Oggetto: Convocazione Conferenza permanente in modalità telematica ex art. 16 D.L. 189/2016 – O.C. 132/2022 - “Intervento di rafforzamento locale della Chiesa di San Girolamo” Variante in corso d'opera - Comune di Gubbio (PG) - Id. O.C. 132/2022: E_322_2022 – CUP B35H2200456000 – CIG A02B787873 - Soggetto Attuatore: Monastero delle Clarisse della SS. Trinità. **Delega.**

O.C. 132/2022 "INTERVENTO DI RAFFORZAMENTO LOCALE DELLA CHIESA DI SAN GIROLAMO"

VARIANTE IN CORSO D'OPERA;

Relazione al Commissario Straordinario

Descrizione criticità rilevate e Documentazione fotografica:

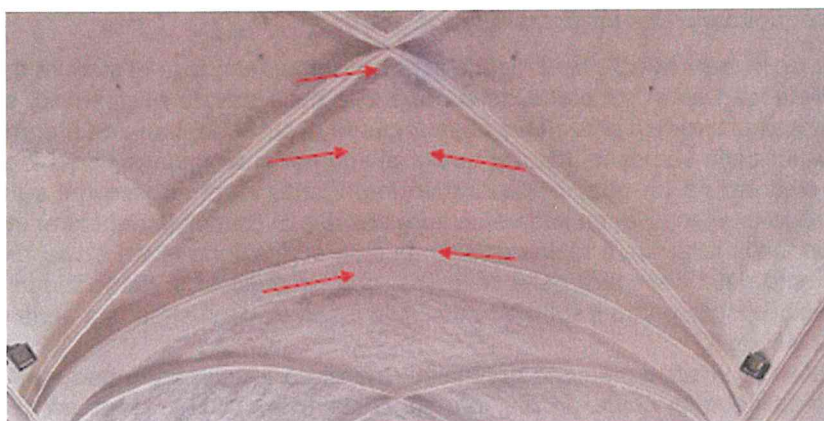
In fase di rilevazione dello stato attuale dei luoghi e successivamente in fase di stesura del progetto esecutivo, non è stato possibile accedere al sottotetto della copertura della navata in quanto il solaio di copertura in tavelloni e travetti precompressi non prevedeva nessun punto di accesso. La falda a nord-ovest è in continuità con la falda a copertura della sacrestia, mentre quella di sud est si congiunge con il loggiato del monastero. Avendo comunque evidenziato un quadro fessurativo importante all'intradosso del solaio voltato, era stato previsto, in fase di progetto esecutivo, un intervento intra dossale di consolidamento per mezzo di cucitura delle lesioni e iniezioni con malta idraulica e resina acrilica. In fase di direzione lavori e specificatamente durante le operazioni di rifacimento della copertura della sacrestia, che ha previsto la demolizione di parte del solaio in tavelloni, è stato possibile ispezionare il sottotetto dell'aula fedeli evidenziando una serie di criticità non prevedibili di seguito elencate:

- All'estradosso delle volte vi sono elementi puntuali in muratura insistenti direttamente in falso sulla volta. I pilastri sostengono la trave di colmo in c.a. prefabbricato e la restante struttura di copertura esistente, realizzata con travetti prefabbricati e tavelle in laterizio. Tutto il sistema, di notevole peso, è pertanto in falso rispetto alla volta della navata generando un carico concentrato non compatibile con la capacità portante dell'opera. I carichi puntuali per tutti i sistemi ad arco sono infatti problematici e fonte di criticità.
